# INSPEKTION AF HANDICAP- TILGÆNGELIGHED I GRØN- DAL CENTRET ENDELIG RAPPORT

**KØBENHAVNS KOMMUNE**

Denne rapport indeholder Borgerrådgiverens endelige vurderinger og bedømmelser i anledning af Borgerrådgiverens inspektion den 7. januar 2011 af Grøndal Centret under Kultur- og Fritidsforvaltningen.

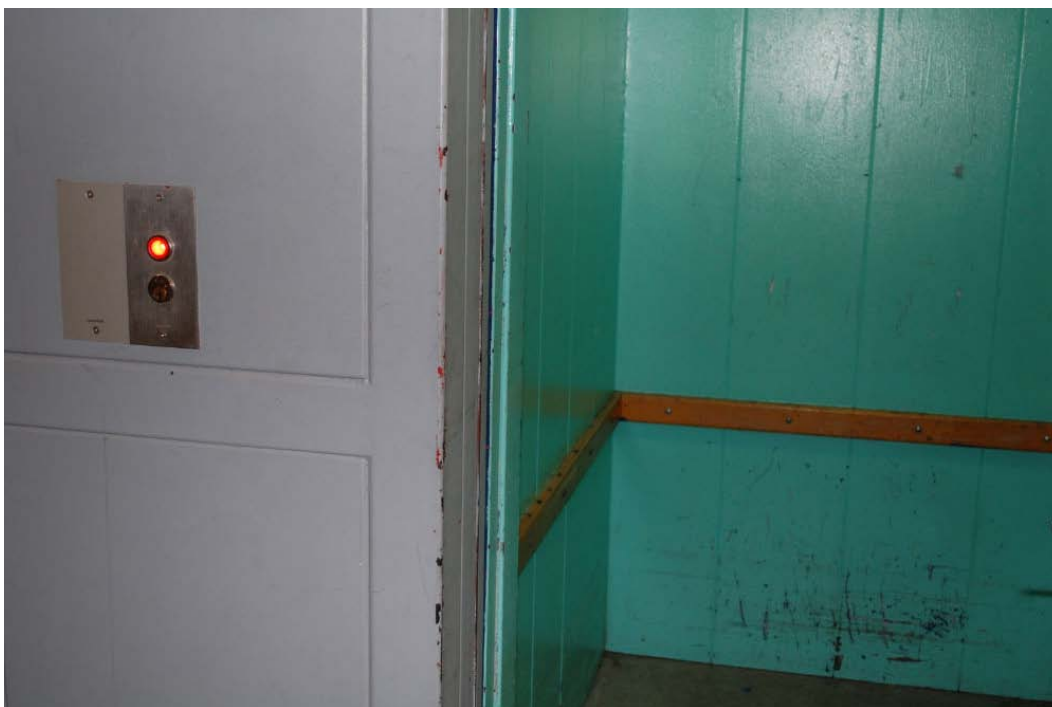
Papirhåndklædeholderne blev målt til 1,46-1,53 fra gulv og op til papirhåndklædet, hvilket jeg finder uhensigtsmæssigt, idet de kan være svære at nå for personer i kørestole.

*Jeg henstiller til, at centret sætter papirhåndklædeholderne ned, således at de kan betjenes af personer i kørestole.*

*Kultur- og Fritidsforvaltningen har ved brev af 30. november 2011 oplyst, at papirhåndklædeholderne nu er flyttet i overensstemmelse med ovenstående henstilling.*
